Znalecký posudek

Obor/odvětví/specializace: stavebnictví / stavby vodní

Znalecký posudek ve věci:

posouzení technického řešení projektu Kanalizace Podkopná Lhota, zpracovaného společností Vodohospodářský rozvoj a výstavba a.s.

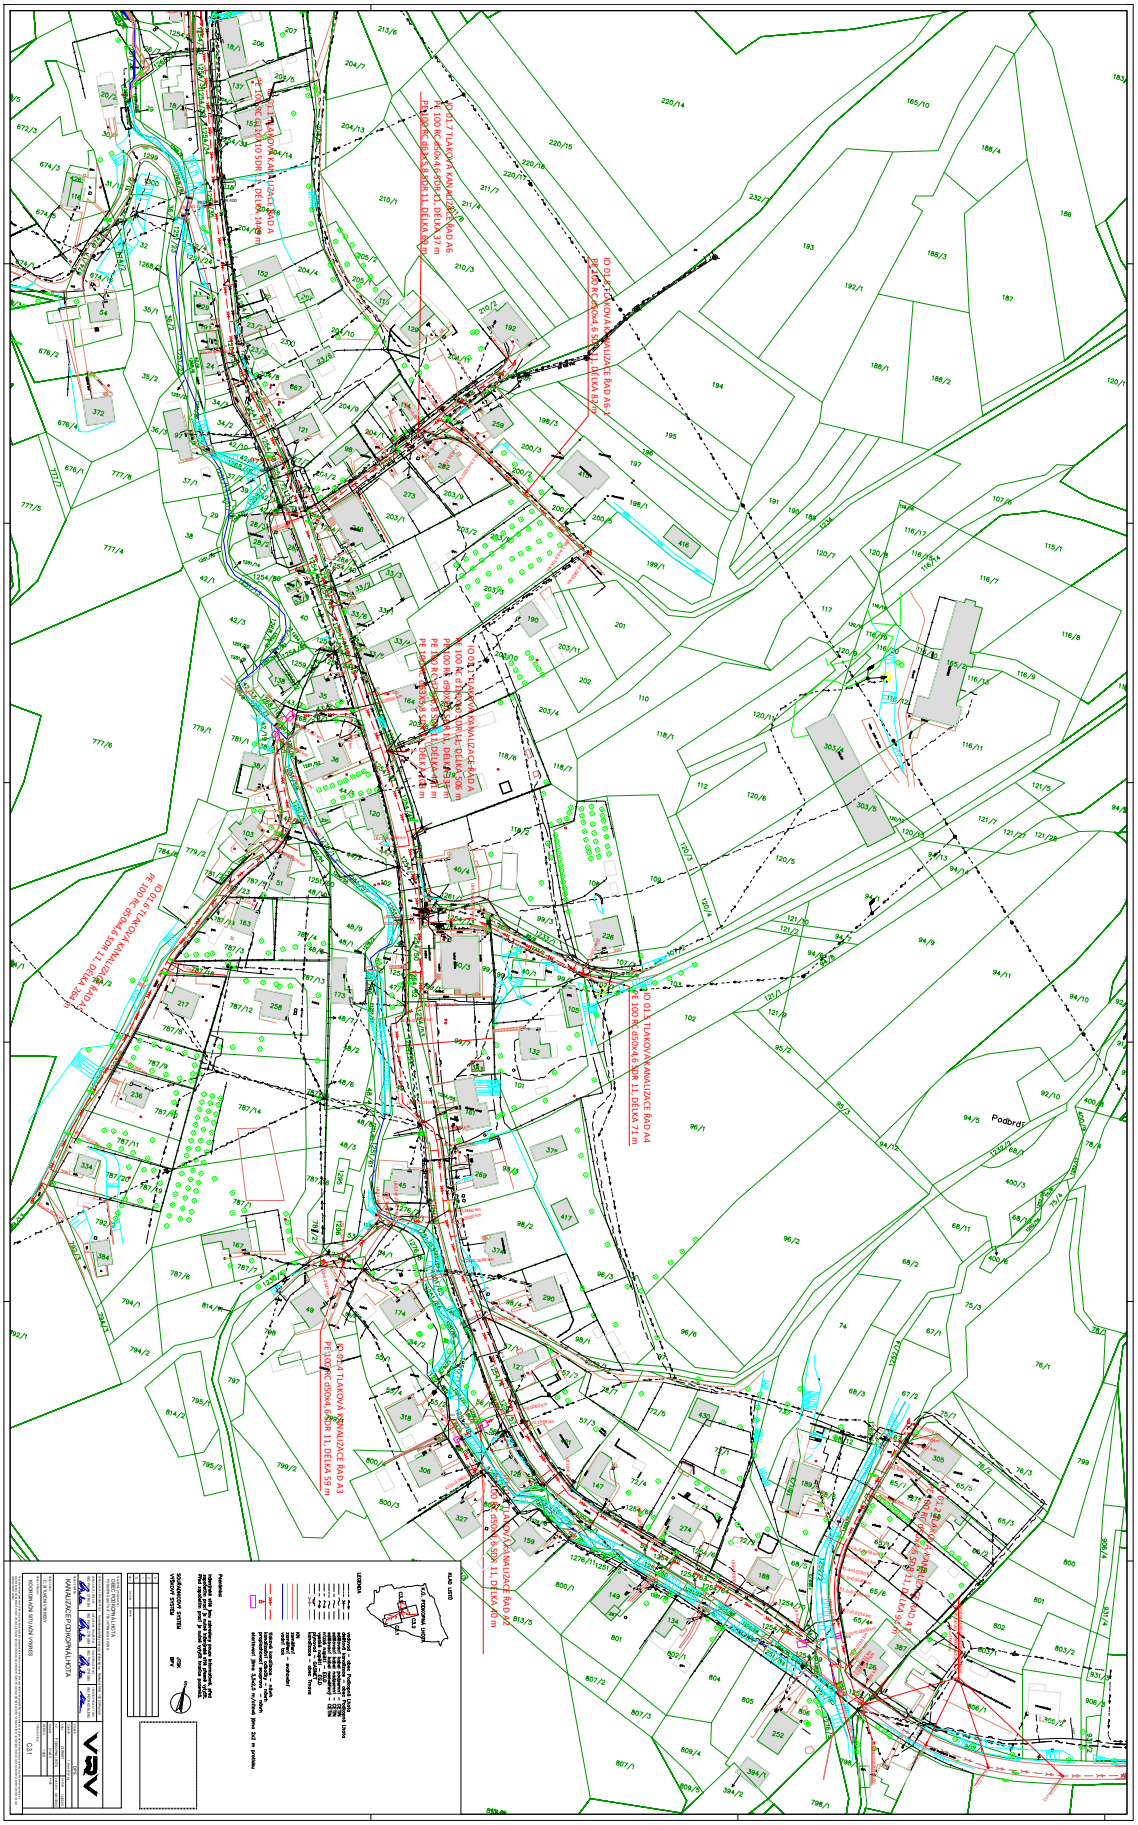
Nivelety řadů jsou navrženy v hloubkách do 2 m, což usnadní uložení řadů v prostorově stísněných místech v blízkosti stávajících nemovitostí nebo v případě zastižení výchozů zdravého pískovce s těžitelností tř. VI (bourání IPH kladivem).

Křížení s vodotečí jsou navržena bezvýkopově, v případě umístění protlaků v sedimentech se dá očekávat jejich bezproblémové provedení. Pokud bude pode dnem potoka zastižen výchoz pískovce, bude nutné provést křížení s potokem výkopově.

Obr.č.13: Př. D.2.03 Podél. profil řadu A2, Obr.č.14 Př. D.2.14 Pod.profil řadu A.11, zdroj: Dokumentace pro provádění stavby (podklad B.7)

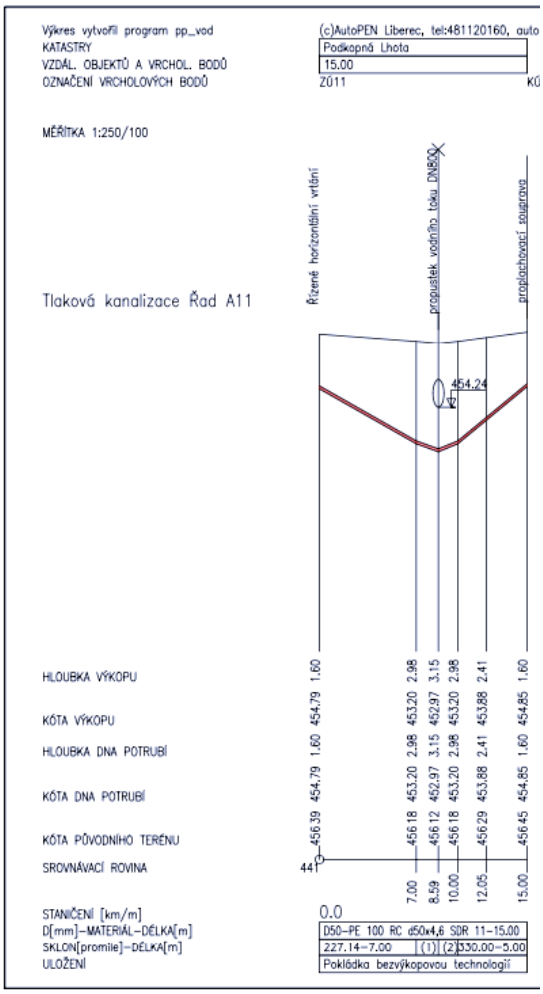
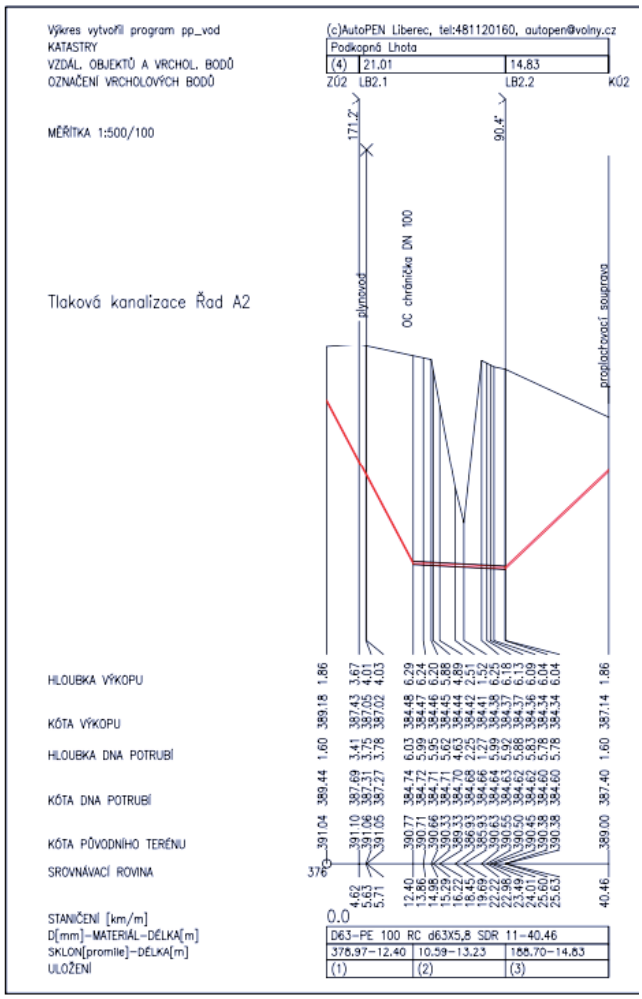
V případě realizace gravitační splaškové kanalizace by bylo potřeba jednak překonávat úseky v protispádech v trase řadu A za pomoci zahloubení gravitační stoky, jednak by musely být řešeny maximální rychlosti splašků v úsecích s největšími sklony navržením spadišťových šachet, což by také vedlo k nutnosti zahloubit problémové stoky včetně napojení přípojek v předmětných úsecích.

Na odbočných řadech napojených do řadu A ze strany od potoka je nutné překonat koryto potoka, které vede hlouběji než silnice s kanalizací. U řadů tlakové kanalizace je podchod pod potokem řešen změnou spádu a protispádem, aniž by bylo nutné řad zahlubovat. V případě realizace gravitační kanalizace by bylo nutné spád zachovat, což by vedlo k zahloubení připojovaných stok i samotné hlavní stoky včetně přípojek z domů u hlavní stoky v hlavní silnici. Uvedený problém se týká řadů, které kříží potok – A2, A3, A5 a A11. Pro názornost jsou zařazeny podélné profily řadů A2 a A11 z dokumentace pro provedení stavby:
